**Conseil économique et social**Distr. générale
16 juin 2017

Commission économique pour l'Europe**Comité des transports intérieurs****Groupe de travail des transports de marchandises dangereuses****Réunion commune d'experts sur le Règlement annexé
à l'Accord européen relatif au transport international
des marchandises dangereuses par voies de navigation
intérieures (ADN) (Comité de sécurité de l'ADN)****Trente-et-unième session**

**Propositions d'amendements au Règlement annexé à l'ADN:
autres propositions****Proposition pour la mise en œuvre du concept modifié pour
la protection contre les explosions à bord de bateaux de la
navigation intérieure****Communication de la Commission centrale pour la navigation du Rhin
(CCNR)^{*,**}**

Cofferdam ne tenant pas lieu de local de service

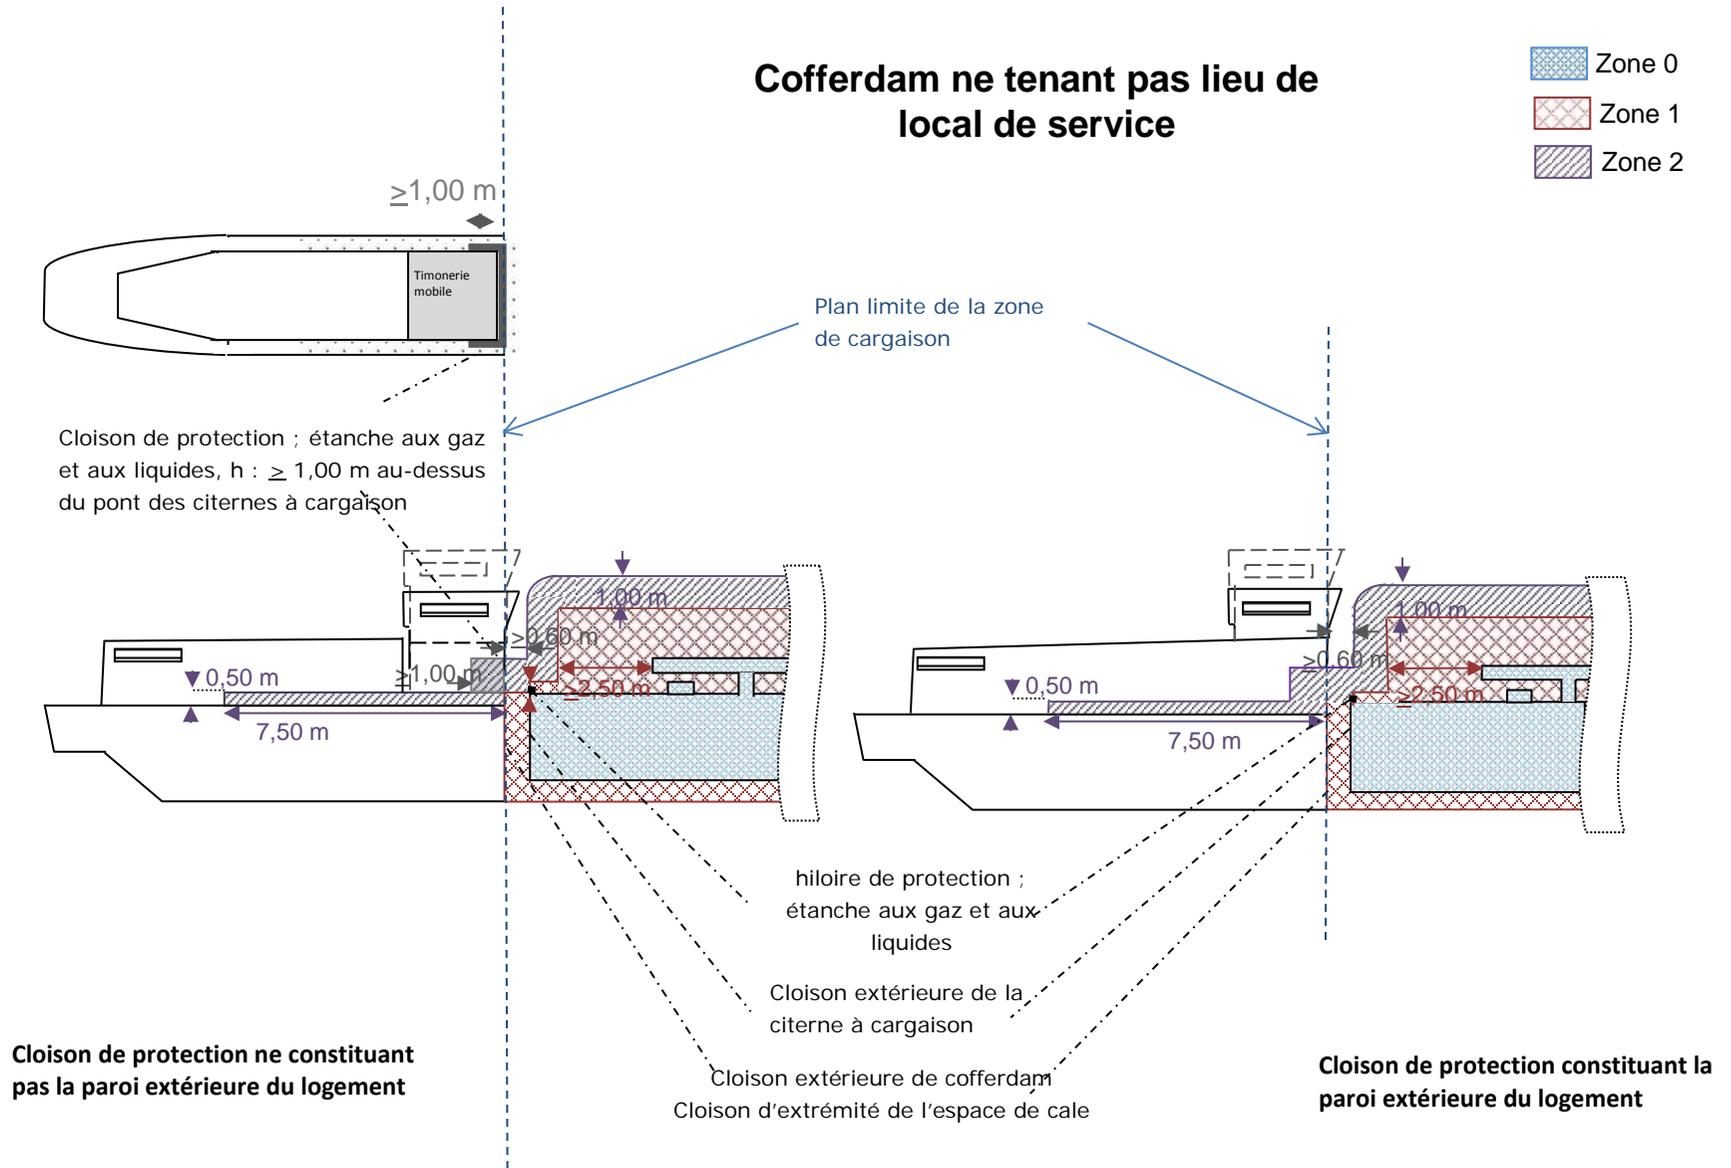
Classement en zones pour les bateaux-citernes

-  Zone 0
-  Zone 1
-  Zone 2

Bateau-citerne avec espace de cale / local de service dans le Cofferdam

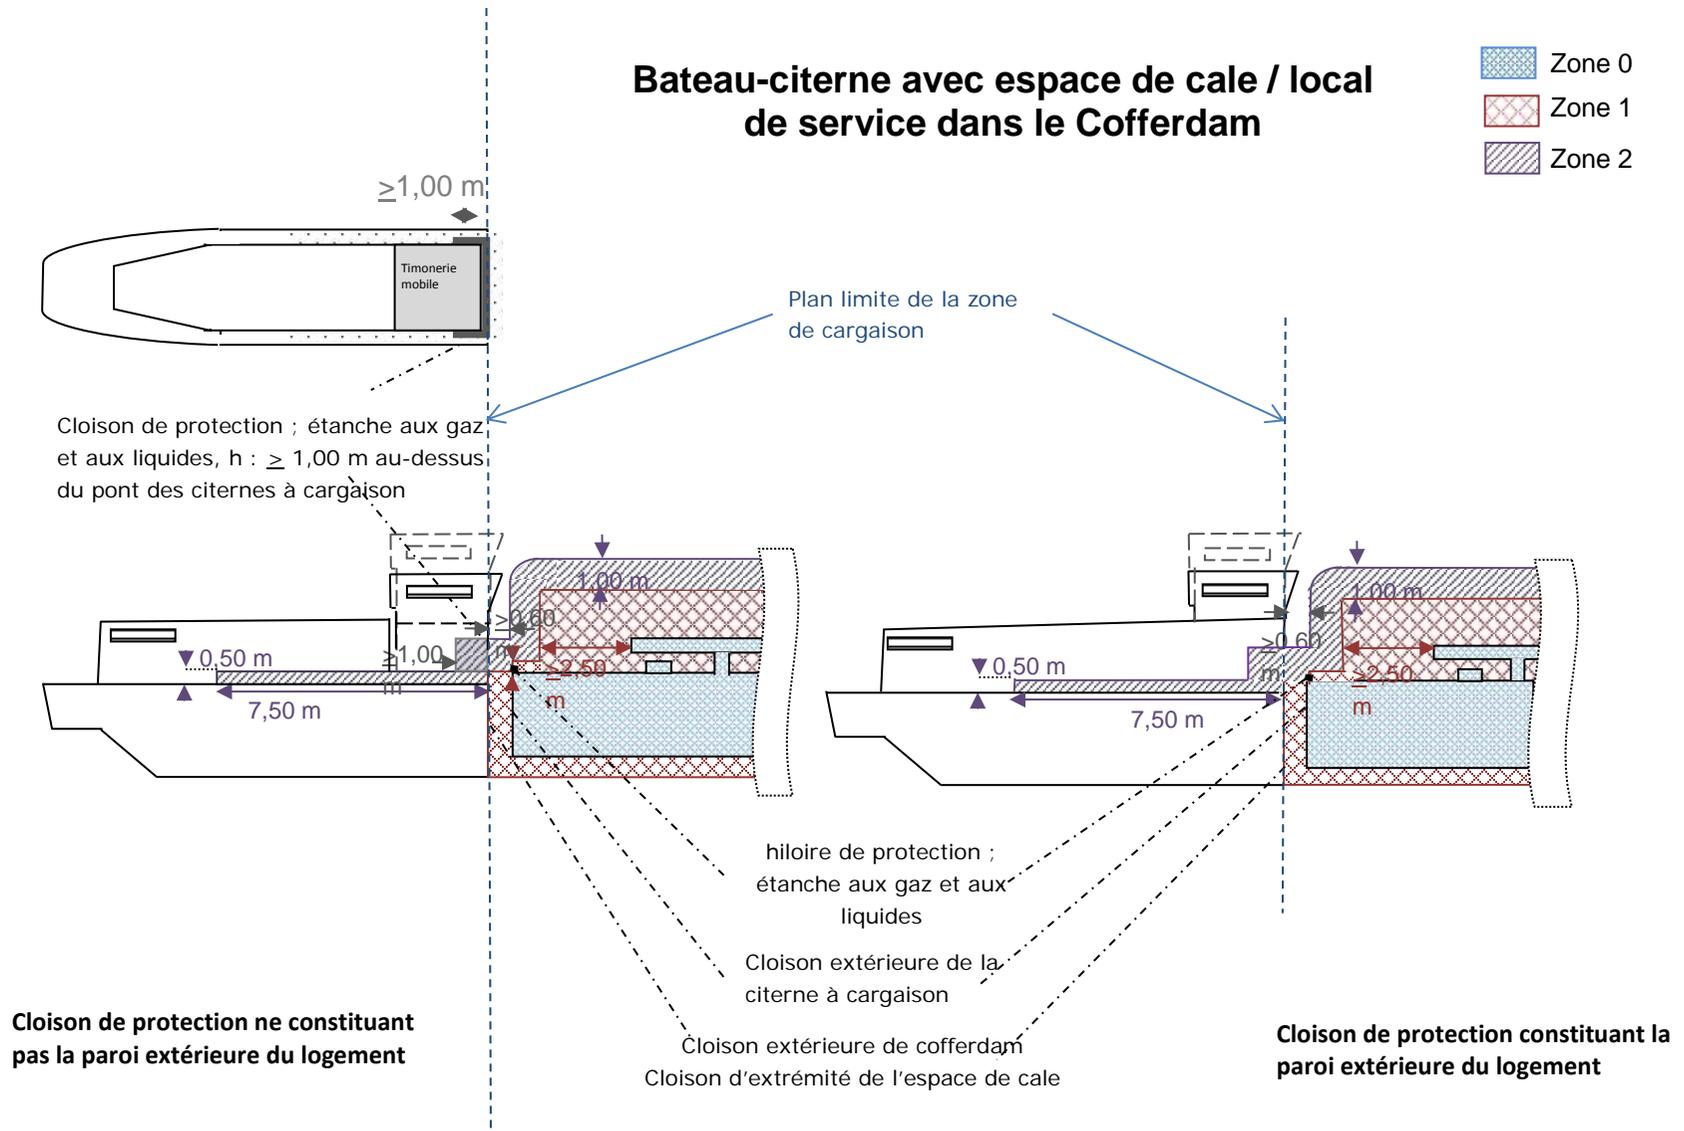
Si le bateau comporte des espaces de cales ou si le cofferdam ou une partie du cofferdam sont aménagés en local de service, la hauteur (vers l'avant et vers l'arrière) jusqu'au « plan limite de la zone de cargaison » est de 1,00 m au-dessus du pont (voir schéma).

-  Zone 0
-  Zone 1
-  Zone 2
